Nota Técnica nº 105/2017/Splan/CGAdm/DFNSP/SENASP

ASSUNTO: Registro de Preços para aquisição de coletes táticos e coldres de polímeros para atender às necessidades do Departamento da Força Nacional de Segurança Pública.

A presente Nota Técnica tem o objetivo de avaliar os objetos recebidos referente ao item 01 (colete tático preto), conforme especificações constantes no Termo de Referência, encaminhado pela Empresa CELLTRANS INDÚSTRIA E COMÉRCIO EIRELI, CNPJ nº 08.089.192/0001-66.

b) No subitem 1.17.3 - Tarjeta de Identificação da Instituição.

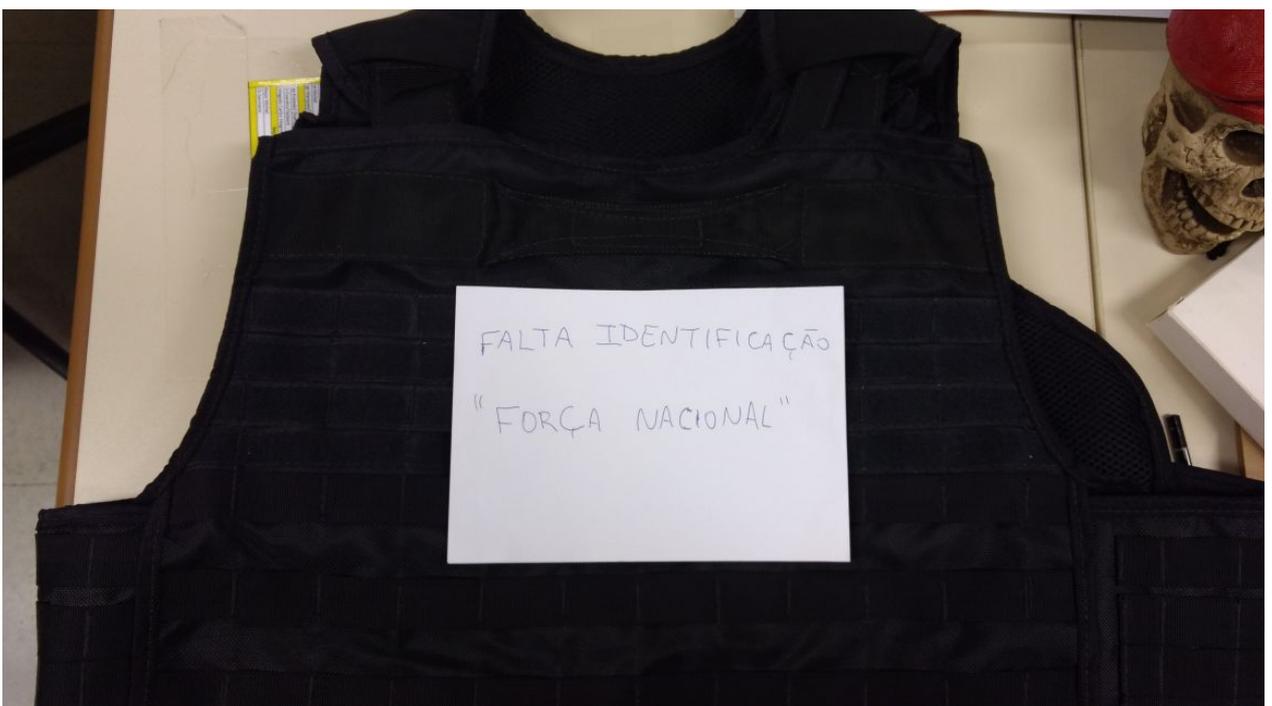
Não foi enviado a tarjeta de Identificação da Instituição, conforme prever o descrito acima.

"1.17.3 A tarjeta de Identificação da Instituição deverá ser produzida pela CONTRATADA, em material emborrachado, conforme as especificações:

Tamanho total fundo 270mm largura x 150mm altura.

Letras Fonte ARIAL BLACK, cor Amarelo (Pantone 123 C)

Letras FORÇA 70mm

Letras NACIONAL 40mm

Faixa GRENÁ 15mm (Pantone 1807 CVC R: 160 G: 48 B: 51 Hex: #A03033)."

c) No subitem 1.14.01 (um) BOLSO MEDICAMENTO.

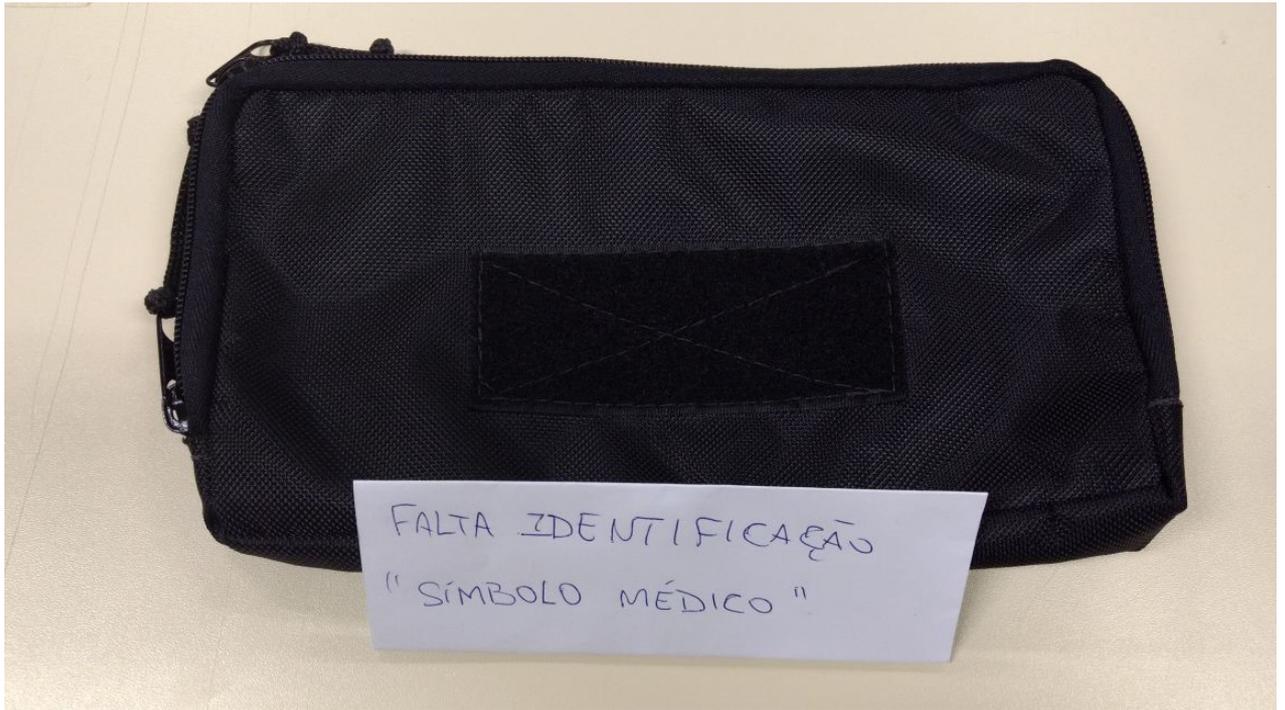
Não consta na amostra, o bordado do símbolo médico.

"...1.14.5. Na parte frontal do bolso deve estar bordado eletronicamente o símbolo médico..."
